ÅLANDS LAGTING

TILLGÄNGLIGHETSINVENTERING OCH ÅTGÄRDSFÖRSLAG

FÖRHANDSKOPIA - 2014-12-15

VÅNING 1

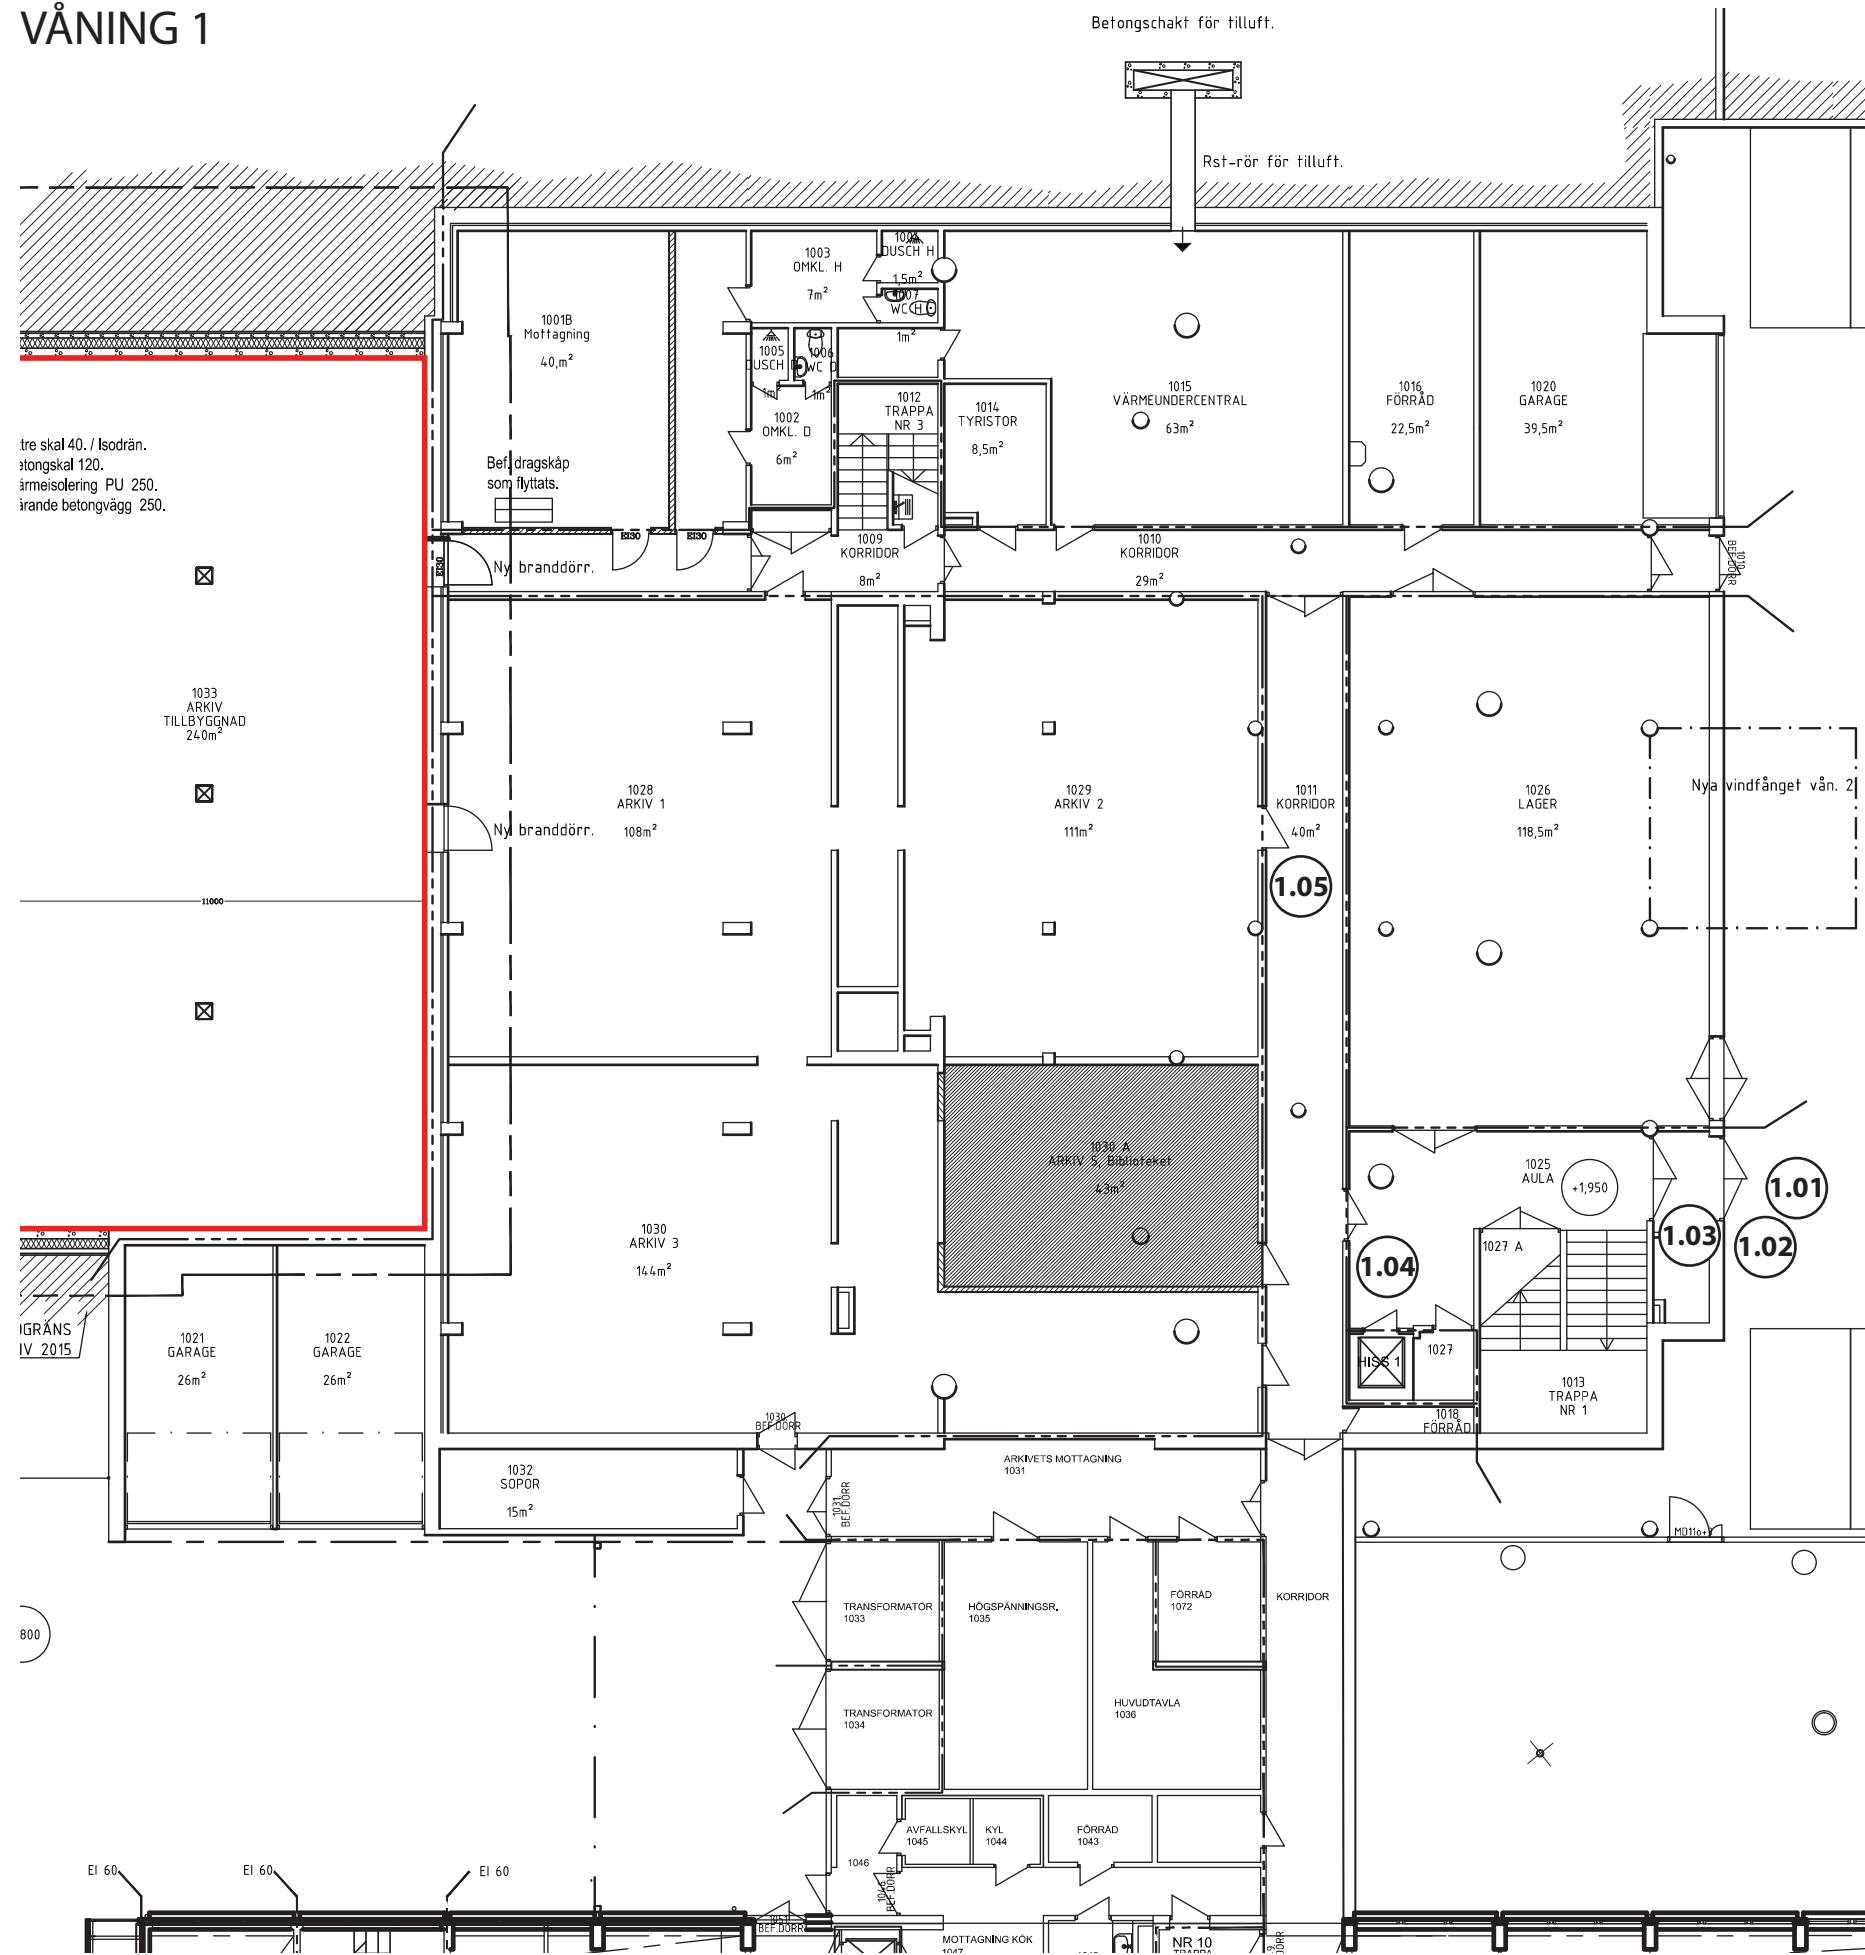
1.01 Ramp saknar avåkningskydd och handledare.

1.02 Kådlås kan inte nås av person med rullstol.

Rum	Pos.	Brist	Åtgärd	Prio.
1025 Aula Entré från garage	1.01	Nivåskillnad mellan golvnivå garage och färdigt golv byggnad överbryggas med ramp med lutning 11° (ca 1:5). Rampen saknar avåkningskydd och handledare. Plan yta framför dörr 1235 mm.	Tillhör arbetslokaler och åtgärdas vid behov. Kompletteras med ramp (lutning högst 1:12). Nya rampen förses med avåkningskydd, handledare och kontrastmarkering. Vilplan breddas till 2000 mm.	4

1.02	Kodlås kan inte nås av person med rullstol, sitter 1300 mm ö.f.g. Handledare och nivåskillnad hindrar att man kan närma sig och nå kodlåset. Armbågskontakt (AK) placerad i övre del av ramp.	Verksamheten har fjärrkontroll för personal som behöver. Vid behov samordnas kodlås och AKs placering så att nåbarhet för person med rullstol medges.	4

Ingen av dessa åtgärder med i entreprenaden.

1.03

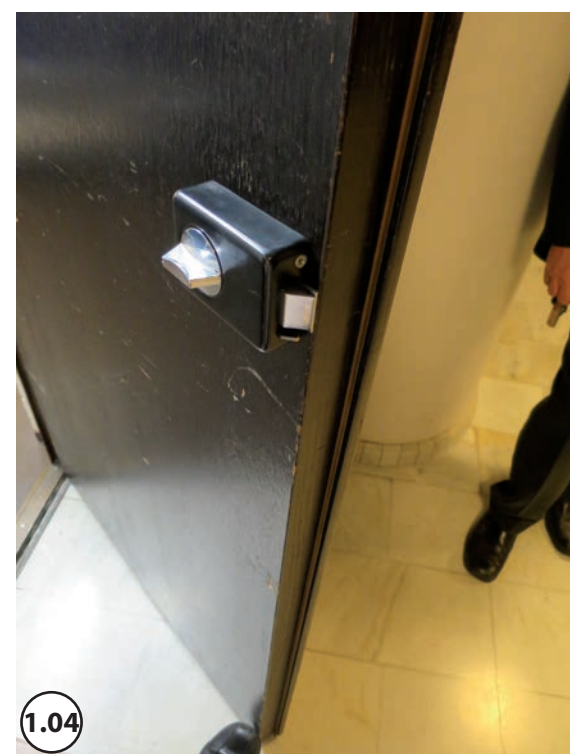
1.03	Armbågskontakt (AK) insida dörr sitter i hörn.	Med förutsättning att fjärrkontroll kan användas från insidan krävs ingen åtgärd. Vid behov flyttas AK minst 700 mm från vägghörn (se bilaga 1).	4
1025 Aula Dörr mellan Aula och Korridor 1011	1.04	Dörr försedd med dörrstängare, öppningsmotstånd ca 30 N. Dörren saknar handtag på insidan (öppnas med vred).	Dörren kompletteras med handtag på insidan. Dörren kompletteras med dörröppningsautomatik vid behov.	4
1011 Korridor	1.05	Dörr var vid besök låst, särskild nyckel erfordras. Dörr försedd med dörrstängare.	Dörren kompletteras med dörröppningsautomatik vid behov om öppningsmotstånd överstiger 25 N.	4

Armbågskontakt insida dörr placerad i hörn.

1.04

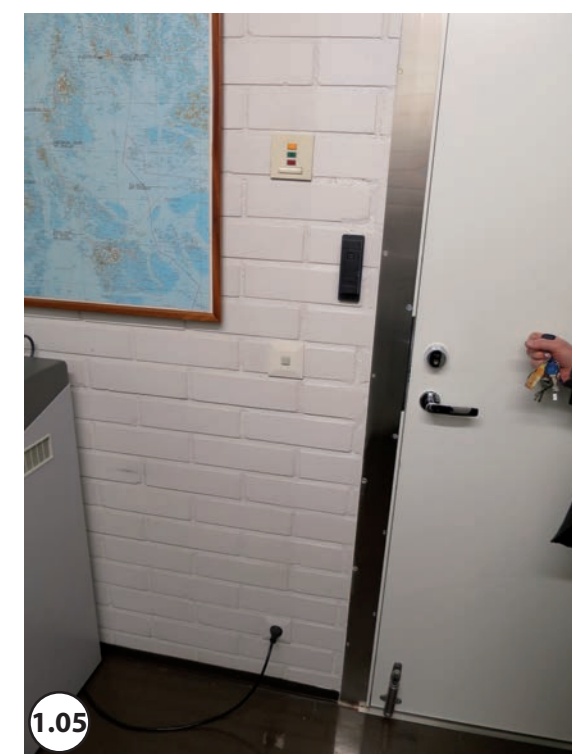
Dörr försedd med dörrstängare.

Dörr saknar handtag på insidan.

Dörr låst vid besök.

VÅNING 2

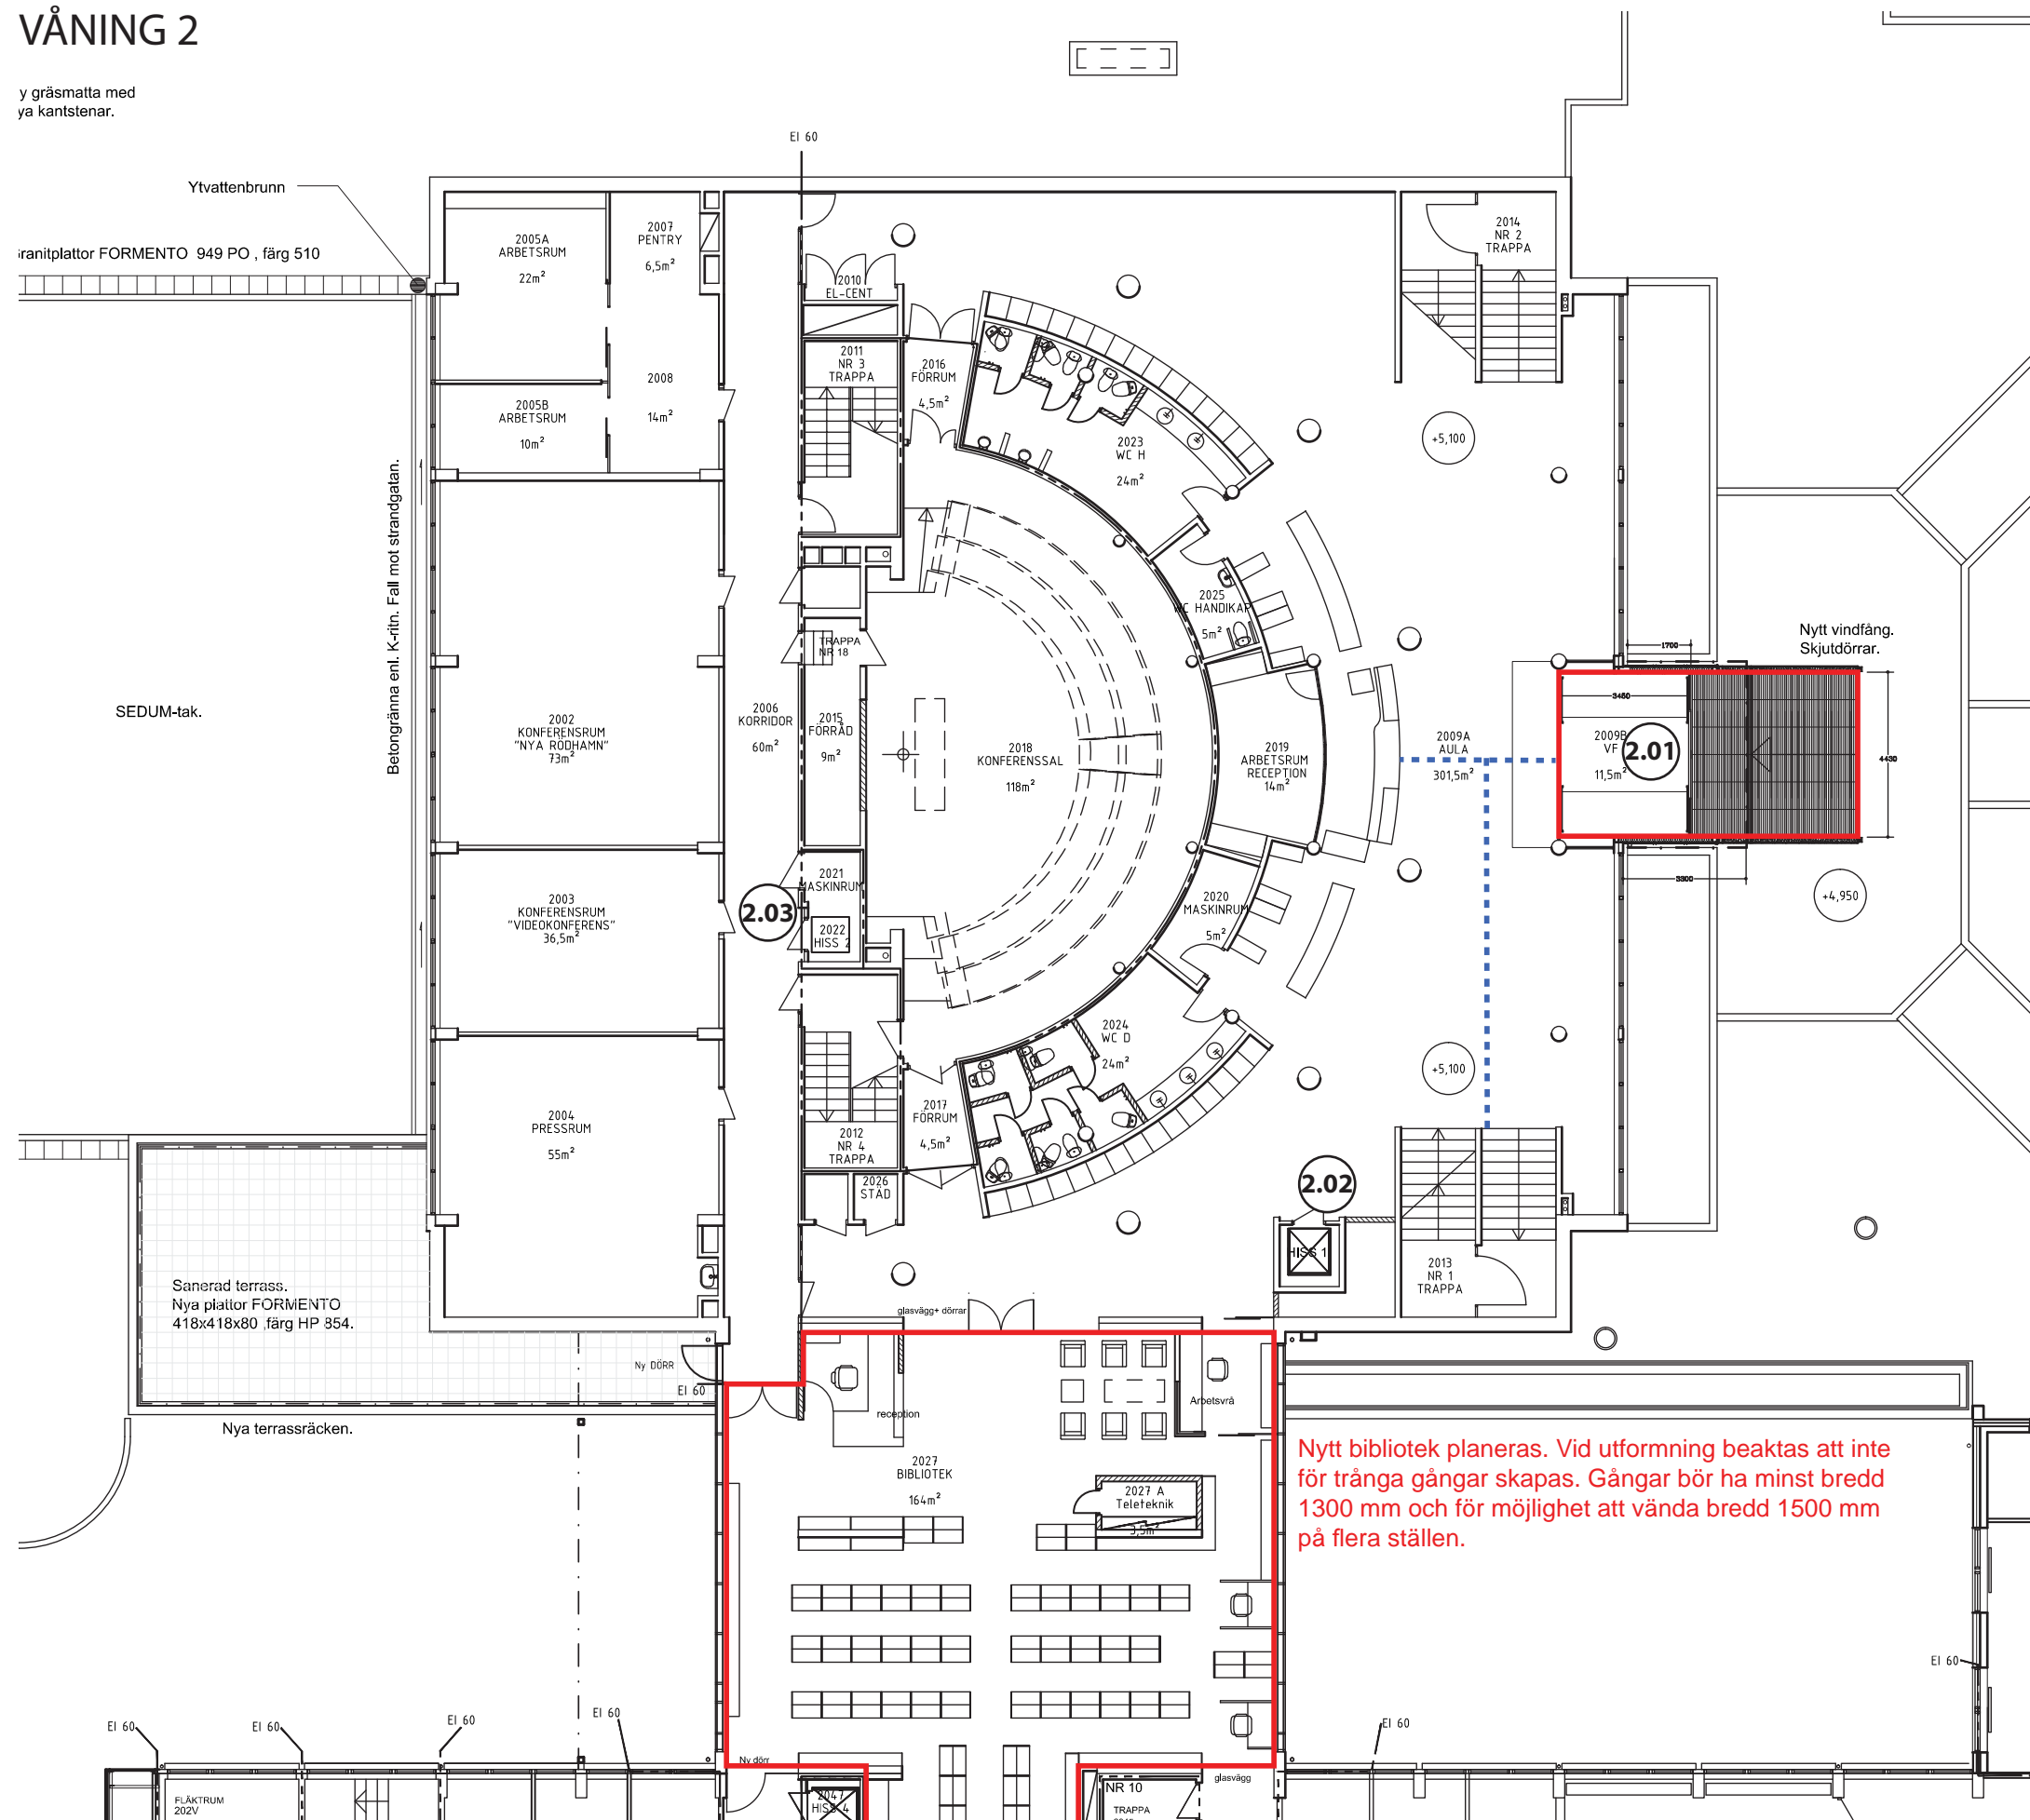
Vindfång kommer byggas om i sin
helhet.

Korginnermått medger ej plats för
person med rullsol och medhjälpare.

Rum	Pos.	Brist	Åtgärd	Prio.
2009 B Huvudentré Vindfång 2009 A Aula	2.01	Kommer att byggas om i sin helhet enl. ritning daterad 2014-10-29.	Kommentar gäller lösning redovisad på särskild ritning. Rampen behöver kompletteras med handledare och kontrastmarkering. Kontrastmarkering av glaspartier bör placeras på två höjder, 900 mm och 1500 mm så att de blir synliga både för sittande och stående person (se bilaga 3). Ljushetskontrast beaktas så att markering uppmärksammas inifrån och utifrån samt både dag- och kvällstid.	1
Hiss 1 (Plan 1-5) Publik	2.02	Korginnermått: bredd 1085 mm, djup 1189 mm (bör ha mått 1100 x 1400 mm). Djupmättet understiger 1400 mm för att rymma plats för person med rullstol och medhjälpare. Hisspanel sitter nära hörn. Nödtelefon sitter högt c/c 1480 mm ö.f.g. Manöverknappar ej försedda med text i upphöjd relief eller punktskrift. Ej tal, ej ljudsignal vid ankomst. Infotavla i hissen i rostfritt kontrasterar ej mot omgivande väggyta, reflexer minskar tydlighet och text kan ej läsas taktilt.	Vid framtida ombyggnader bör hissorgens djupmått ökas till minst 1400 mm. I samband med det bör man se över hissens utformning: skjutdörr i stället för slagdörr, manöver- och signalorgan som är placerade och utformade så att de kan användas av personer med nedsatt rörelse- eller orienteringsförmåga. I första skede bör man komplettera manöverknappar med punktskrift eller bokstäver i upphöjd relief och se över utformning av infotavla.	3 1

Hiss 2 (Plan 2-6) Personal	2.03	Korginnermått: bredd 894 mm, djup 988 mm (bör ha mått 1100 x 1400 mm). Medger ej plats för person med rullstol och medhjälpare. Fritt öppningsmått i dörr 784 mm. Slagdörr med dörrstängare, öppningsmotstånd som överstiger 25 N. Hisspanel sitter nära hörn. Nödtelefon sitter högt c/c 1480 mm ö.f.g. Manöverknappar ej försedda med text i upphöjd relief eller punktskrift. Ej tal, ej ljudsignal vid ankomst. Infotavla i hissen har reflexer som minskar tydlighet och kan ej läsas taktilt.	Denna hiss används av personal. Våning 6 nås endast med denna hiss. På sikt bör man utreda möjlighet att öka hissorgens mått samt utformning och placering av manöverorgan. I första skede bör man komplettera manöverknappar med punktskrift eller bokstäver i upphöjd relief och se över utformning av infotavla.	4

Byggherren åtgärdar hisspaneler och skyltar, inte med i entreprand.

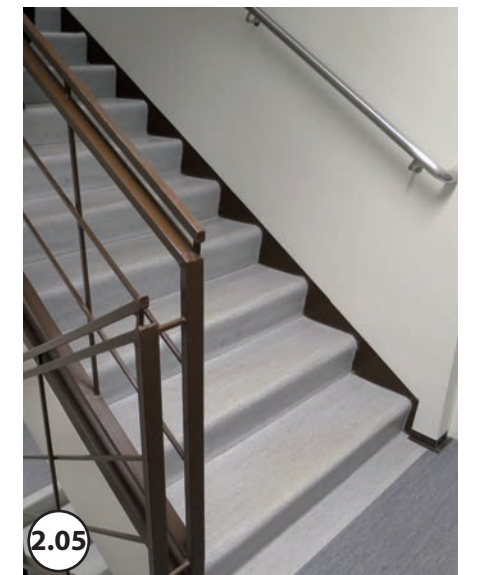
2.04
Trappor saknar kontrastmarkering
och yttre handledare.

Rum	Pos.	Brist	Åtgärd	Prio.
Trappa 1 (Plan 1-5) och Trappa 2 (Plan 2-5)	2.04	Saknar kontrastmarkering på första och sista steget. Saknar yttre handledare på vägg. Ark lägger in.	Kompletteras med kontrastmarkering på första och sista trappsteget (se bilaga 1). Ljushetskontrast på minst 0.40 enl. NCS beaktas. Trappa kompletteras med yttre ledstång på vägg (höjd 900 mm). Utformning motsvarande befintlig handledare. Handledare bör löpa 300 mm förbi trappan och avvika i ljushet mot bakomliggande vägg (se bilaga 3).	1
Trappa 3 (Plan 2-6) och Trappa 4 (Plan 1-6)	2.05	Ny beläggning samt ny handledare på befintligt räcke enl. ritning daterad 2014-10-30. Ark	Beakta kontrastmarkering på första och sista trappsteget (se bilaga 1). Framgår ej av ritning. Ljushetskontrast på minst 0.40 enl. NCS beaktas. Placering ny handledare 900 mm ö.g. samt kontinuerlig utformning om möjligt	1
2009A Aula	2.06	Taktilt och visuellt ledstråk mellan entré och reception, trappa och hiss finns ej. Ark	Komplettera med ledstråk som har kontrasterande ljushet/material gentemot omgivande golvyta. Se föreslagen utsträckning (blåmarkerad) på ritning.	1

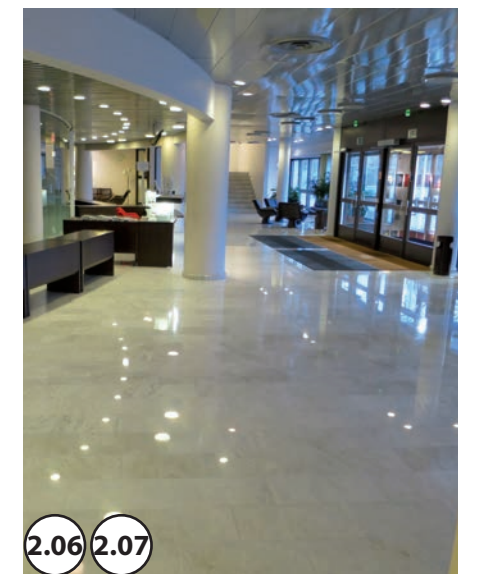
2.05
Kommer få ny belläggning och
handledare.

2.06 2.07
ledstråk finns ej. Golv med mycket
blänk.

2.07	Ljust marmorgolv med mycket blank yta som ger speglingar och reflexer.	Ingen åtgärd i detta skede.	3
	2.08	Fristående pelare i kommunikationsytan saknar kontrastmarkering och är svåra att upptäcka mot ljus bakgrund. Ei, lösning med belysning	En möjlig komplettering bör utredas. Varsamhet beaktas.	1

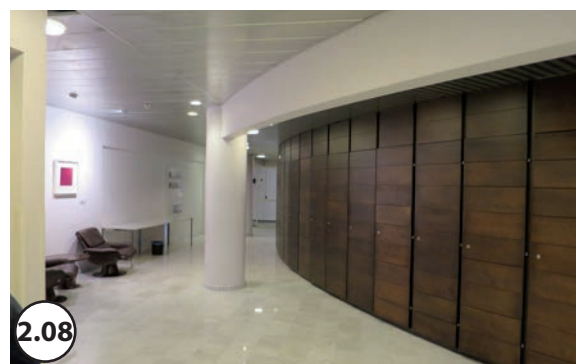
2.09	Bildskärm ovanför receptionsdisk med aktuella möten placerad högt.	Placering bör ses över och placeras i ögonhöjd (ca 1500 mm) om möjligt alt. kompletteras med annan skärm.	2

2.08
Fristående pelare i kommunikationsytan saknar kontrastmarkering.

2.09
Bildskärm ovanför receptionsdisk placerad högt.

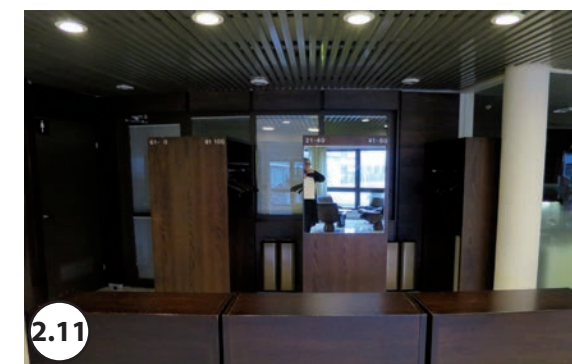
2.10	Dörr mot Korridor 2006. Försedd med dörrstängare, öppningsmotstånd 30 N. Tröskel utsida dörr 30 mm, ej avfasad. Byggherren	Bör kompletteras med dörröppningsautomatik om mötesrum kan nyttjas av allmänheten. Tröskel kompletteras med en list eller motsvarande lösning för att medge passage med rullstol.	2

2.11	Garderob. Delvis trånga mått för manövrering med rullstol. Endast högt placerade krokar. Ark, ombyggnad i samband med ny HWC	Placering av hyllor ses över så att funktionsmått för manövrering med rullstol medges. Anpassa klädstångshöjd till sittande person.	1

2.10
Hög tröskel, ej avfasad.

2.11
Garderob delvis trångt för manövrering med rullstol.
